Reykjavík, 6. október 2026
USK26080412

Borgartún 34-36 – Fyrirspurn til skipulagsfulltrúa

Lögð fram fyrirspurn TÓ arkitekta, dags. 28. ágúst 2026, um breytingu á skilmálum og uppdrætti deiliskipulagsins Borgartún 34-36. Í breytingunni sem lögð er til felst að uppfærður er bíla- og hjólastæðafjöldi í deiliskipulaginu til samræmis við gildandi bíla- og hjólastæðastefnu Reykjavíkurborgar, samkvæmt tillögu TÓ arkitekta, dags. 28. ágúst 2026, og að byggingarreitur bílageymslu í kjallara verði stækkaður til suðurs, samkvæmt ódags. skissum TÓ arkitekta, sem sendar voru skipulagsfulltrúa í tölvupósti 30. september 2026.

Deiliskipulag Borgartúns 34-36

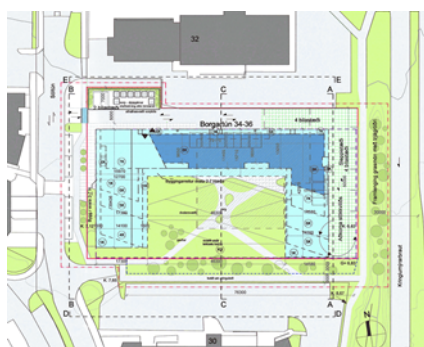
Skipulagsfulltrúi bendir á að í gildandi skilmálum nr. 6.7 um bílastæði, bílageymslu og hjólastæði og á uppdrætti er misræmi í heimildum um bílastæðafjölda ofanjarðar. Skilmálatexti segir í 3. tl. að reiknað sé með 6-10 stæðum utan bifreiðageymslu sem

felld eru undir bygginguna en á uppdrætti eru sýnd 12 stæði undir byggingunni. Auk þess er í sama tölulið skilmálanna gert ráð fyrir 12-14 stæðum á lóð en í breytingalýsingu neðst í skilmálatextanum segir að bílastæði á lóð geti verið 10-20. Á uppdrætti virðist vera gert ráð fyrir 10 stæðum á lóðinni (þ.e. utan þeirra sem felld eru undir bygginguna).

Nauðsynlegt er að gera breytingu á deiliskipulaginu til að leiðrétta þetta misræmi í skilmálatexta og á uppdrætti svo bílastæðaheimildir á lóðinni sé skýrar og óumdeildar. Auk þess þarf að ávarpa bílastæði fyrir fatlaða í skipulaginu, í samræmi við gr. 5.3.2.5 í skipulagsreglugerð. Skipulagsfulltrúi gerir hins vegar ekki athugasemd við að í uppfærðum skilmálum verði tekin út tafla í lið 1.1 í greinargerð og að skilmálatexti nr. 6.7 vísi í gildandi bíla- og hjólastæðareglur, eins og gert er ráð fyrir í tillögu TÓ arkitekta.

- Ekki er gerð athugasemd við að sótt sé um breytingu á skilmálum um bílastæði til samræmis við gildandi bíla- og hjólastæðastefnu Reykjavíkur.
- Nauðsynlegt er að gera breytingu á skilmálum um bílastæði til að lagfæra misræmi í skilmálatexta og á uppdrætti.
- Ekki er fallist á að byggingarreitur bílageymslu stækki til suðurs.

Vandræðasvæði skv. upplýsingum frá Veitum með hárrí grunnvatnsstöðu (skjáskot úr kortasjá blágrænna ofanvatnslausna hjá Alta) .

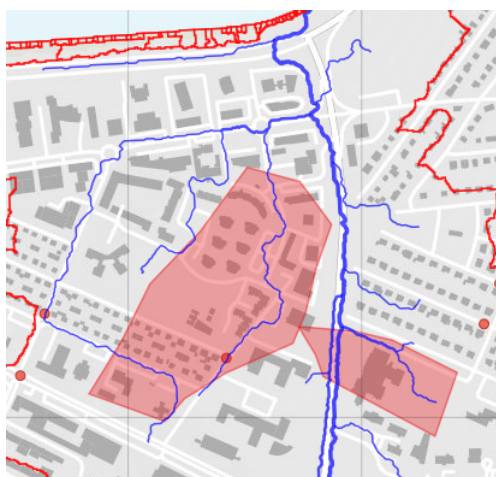
Skipulagsfulltrúi telur ekki hægt að fallast á tilfærslu byggingarreits kjallarans til suðurs inn á þennan lóðarhluta. Þessi hluti lóðarinnar er sá eini þar sem hægt er að tryggja náttúrulega viðtaka ofanvatns og nægilega jarðvegisdýpt og rými fyrir stærri trjágróður. Vísað er til samþykktar borgarhönnunarstefnu þar sem lögð er áhersla á fjölbreyttan gróður fyrir allar árstíðir og náttúrulega hringrás ofanvatns. Nauðsyn náttúrulegra viðtaka og hávaxins gróðurs til að taka við ofanvatni á þessu svæði er sérstaklega mikilvæg í ljósi hárrar grunnvatnsstaða í jaðri lóðarinnar og á svæði norður af henni, skv. gögnum frá Veitum.
